# 工程变更申请书 (ECR)

变更申请时间	2025.03.28	项目代码/名称	ZY2248	变更申请输入文件	/	变更紧急度	A类	
客户名称	北京福田戴姆勒汽车有限公司	提出人	<input checked="" type="checkbox"/> 客户 <input type="checkbox"/> 公司 <input type="checkbox"/> 供应商	ECR编号	ECR0011363			
总成名称	驾驶员座椅总成 驾驶员座椅总成 副驾驶员座椅总成			总成件号/QAD号	A668100000148 A668100000149 A668100000150			
零/部件名称	主驾驶底部支架焊接总成 副司机座椅底支架总成			零/部件件号/QAD号	SHT0017897 A668100000147 (SHT0017898)			
项目阶段	<input type="checkbox"/> CP 阶段 <input type="checkbox"/> PD 阶段 <input checked="" type="checkbox"/> DT 阶段 <input type="checkbox"/> PT 阶段 <input type="checkbox"/> SOP 阶段	变更零件类型		<input checked="" type="checkbox"/> 自制件 <input type="checkbox"/> 采购件 <input type="checkbox"/> 外协件				
更改类型	<input checked="" type="checkbox"/> 设计 <input type="checkbox"/> 工艺 <input checked="" type="checkbox"/> 模具 <input type="checkbox"/> 夹具 <input type="checkbox"/> 检具 <input type="checkbox"/> 试验\检测方法 <input type="checkbox"/> 原材料 <input type="checkbox"/> 重要二次配套 <input type="checkbox"/> 其他:

### 主驾底支架对比

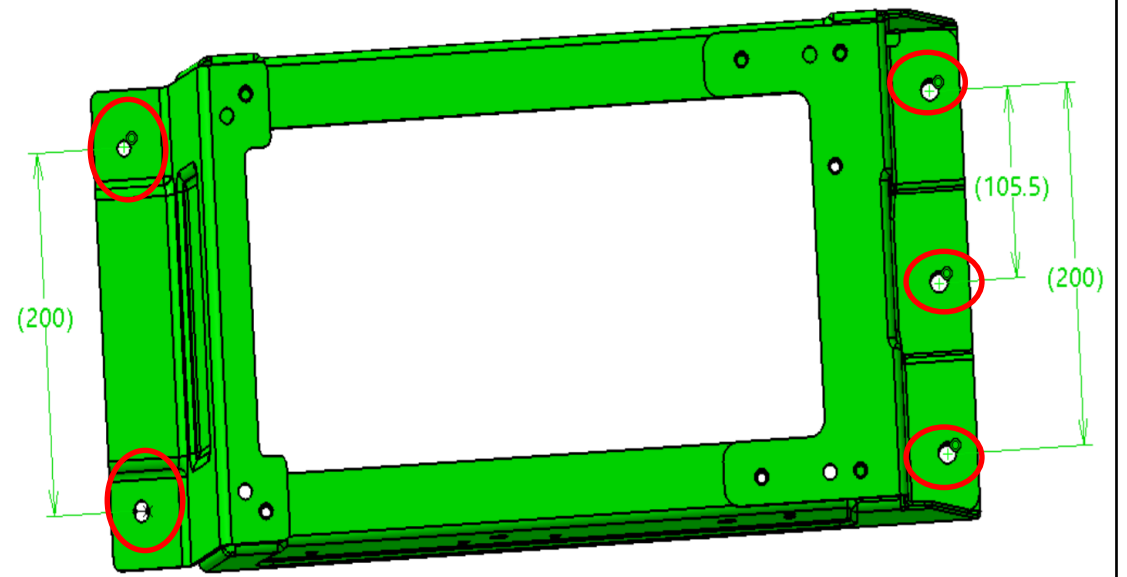
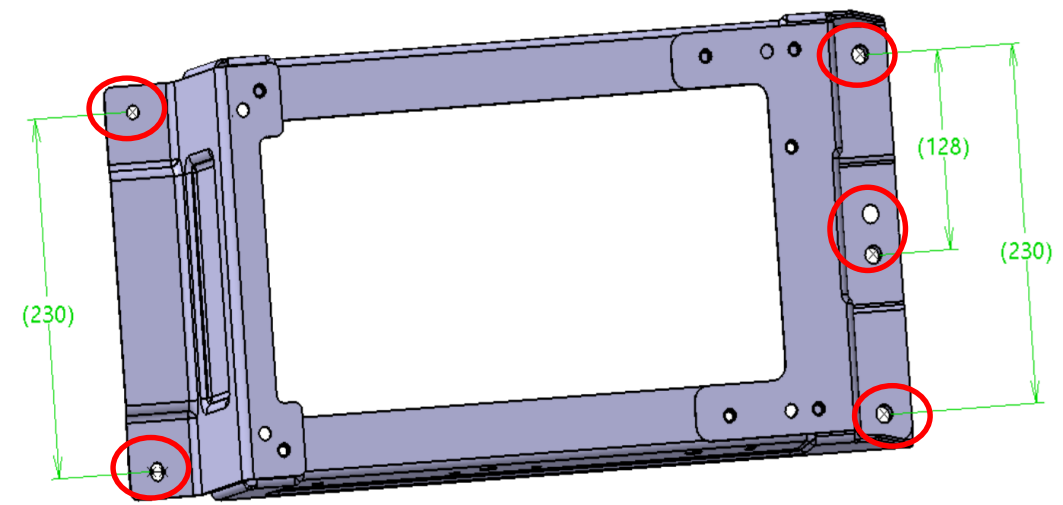
现状态

新增状态

SHT0016014 宽车主驾驶底部支架焊接总成  
SHT0017824 宽车副驾底部支架焊接总成

SHT0017897 主驾驶底部支架焊接总成

◆ 新开零部件 SHT0017897 主驾驶底部支架焊接总成 SHT0018099(电泳号)

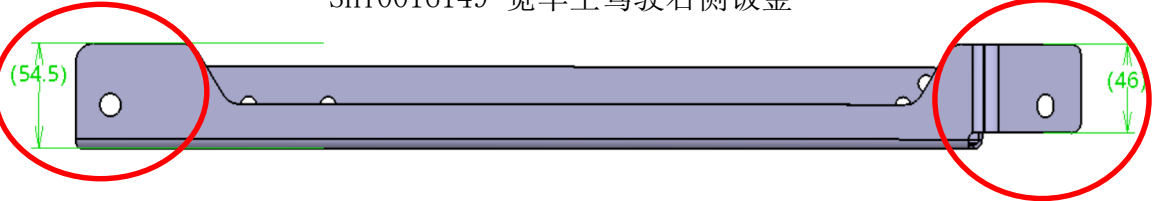
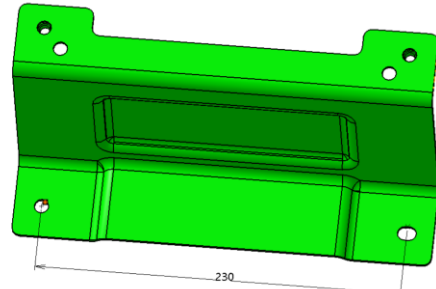
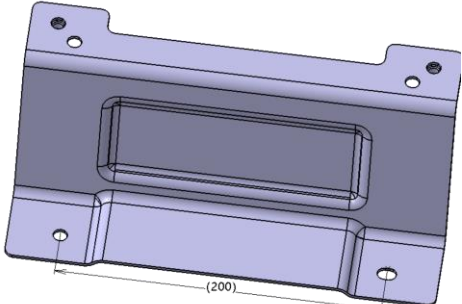
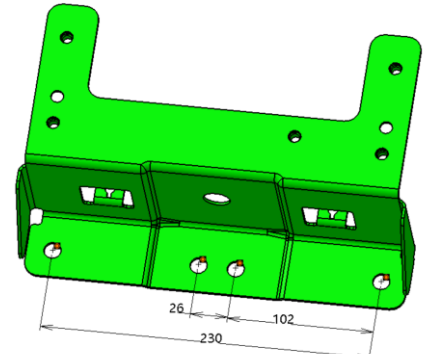
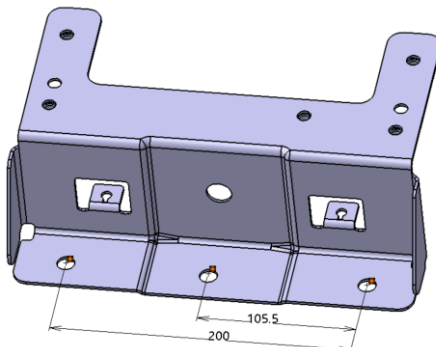
在宽车主驾底部支架焊接总成SHT0016014基础上优化

序号	零部件编号	零部件名称	材料	图片	备注	价格
1	SHT0017890	主驾底支架前侧钣金	SPFH590		成型模沿用 冲孔模重新开	
2	SHT0017891	主驾底支架后侧钣金	SPFH590		成型模沿用 冲孔模重新开	
3	SHT0017892	主驾底支架左侧钣金	SPFH590		成型模修模 冲孔模重新开	
4	SHT0017893	主驾底支架右侧钣金	SPFH590		成型模修模 冲孔模重新开

更改前	更改后
<p>SHT0016148-宽车主驾驶左侧钣金 SHT0016149-宽车主驾驶右侧钣金</p> 	<p>SHT0016148-宽车主驾驶左侧钣金 SHT0016149-宽车主驾驶右侧钣金</p>  <p>前后侧翻边加宽12mm, 同时调整安装孔相对位置</p>
<p>SHT0016145-宽车主驾驶前侧钣金</p> <p>安装孔档距230mm</p> 	<p>SHT0017890-主驾底支架前侧钣金</p> <p>安装孔档距200mm</p> 
<p>SHT0016146-宽车主驾驶后侧钣金</p> <p>4个安装孔 安装孔档距230mm</p> 	<p>SHT0017891-主驾底支架后侧钣金</p> <p>3个安装孔 安装孔档距200mm</p>

### 副驾底支架对比

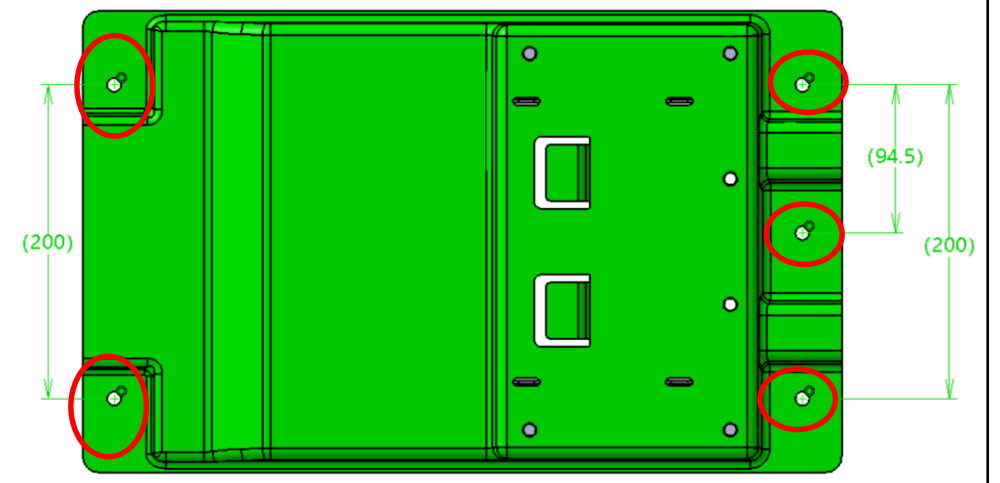
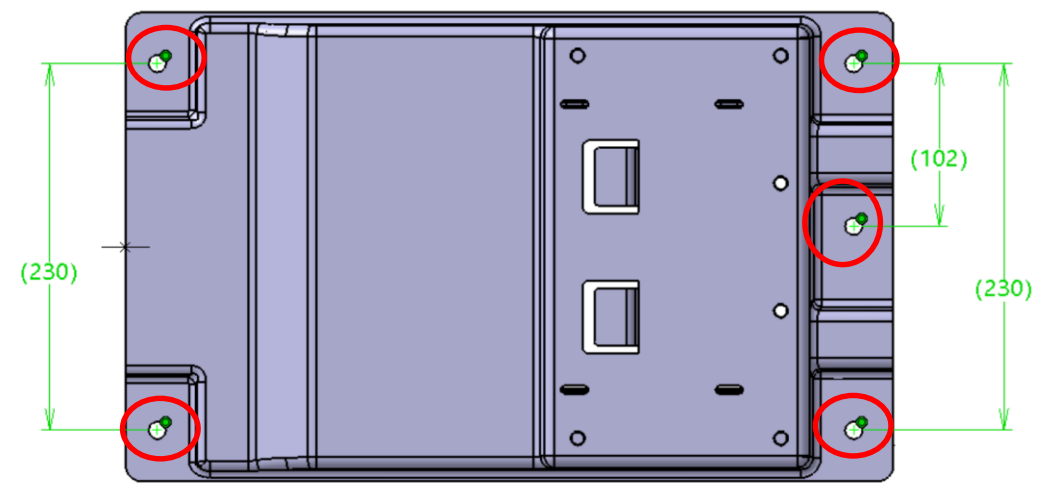
更改前

新增状态

A668100000007 (SHT0016629) A6宽车副司机座椅底支架总成

A668100000147 (SHT0017898) 副司机座椅底支架总成

◆ 新开零部件 A668100000147 (SHT0017898) 副司机座椅底支架总成 SHT0018100(电泳号)

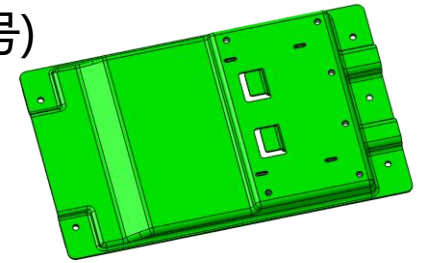
在A668100000007 (SHT0016629) A6宽车副司机座椅底支架总成 基础上优化

序号	零部件编号	零部件名称	材料	示意图片	备注	价格
1	SHT0017894	副驾底支架上板	SPFH590		成型不变，冲孔重开	
2	SHT0017895	副驾底支架左下板	SPFH590		重新开发	
3	SHT0017896	副驾底支架右下板	SPFH590		重新开发
